Errata

TMS320F28003x Real-Time MCUs Silicon Errata**シリコン リビジョン 0****概要**

図 3-1. AGPIO と AIO アナログ ピン タイプを含むアナログ サブシステム図

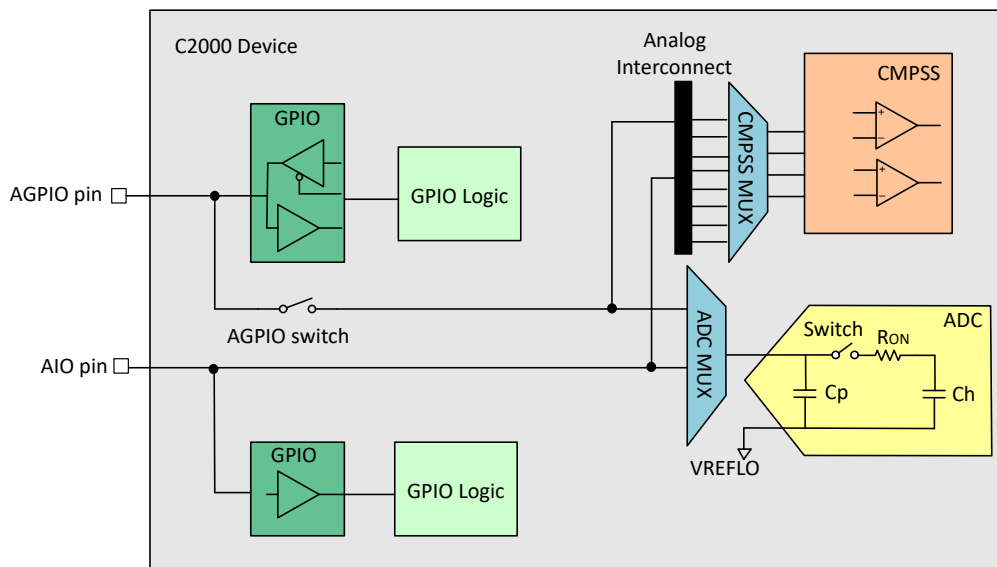
AGPIO アナログ ピン パスには、 53Ω の追加の直列スイッチが含まれています。これにより、図 3-1 に示すように、**ADC** および **CMPSS** コンパレータと共有される低容量の絶縁型ノードが作成されます。**ADC** が (**ADC** サンプル / ホールド コンデンサに保存されている前の電圧に応じて) チャンネルをサンプリングするとき、このノードに外乱が生じ、それによって最大 50ns の誤 **CMPSS** 事象が発生する可能性があります。下の回避方法を実装することで、この潜在的な外乱に対応できます。

1. **ADC** と **CMPSS** の両方を同時に必要とするアナログ チャンネルには、別のピン (**AIO** ピン タイプ) を使用します。
2. **CMPSS** デジタル フィルタを 50ns 以上の設定で使用します。これにより、一時的な外乱がフィルタリングされます。
3. 外乱によって誤トリップが発生しないように、**ADC** の サンプル / ホールド コンデンサを事前に調整します。たとえば、影響を受けるチャンネルが読み取られる直前に、**ADC** の別のチャンネルから 3.3V 接続のダミー読み取りを実行します。これにより、外乱が正の方向になり、誤トリ

図 3-2. 望ましくないトリップ イベントとブランキング ウィンドウの期限切れ

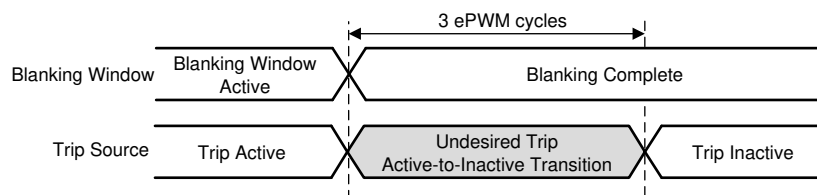
ブランキング ウィンドウは通常、システムへの誤ったトリップを引き起こす可能性のある遷移中の PWM トリップ イベントをマスクするために使用されます。ブランキング ウィンドウ サイクルの終了後、3 未満の ePWM クロックの間 ePWM トリップ イベントがアクティブのまま維持されている場合、ePWM 出力に望ましくないグリッチが発生する可能性があります。

図 3-2 に、不要な EPWM 出力が発生する可能性のある時間を示します。

ブランキング ウィンドウを延長または短縮して、不要なトリップ動作を回避します。
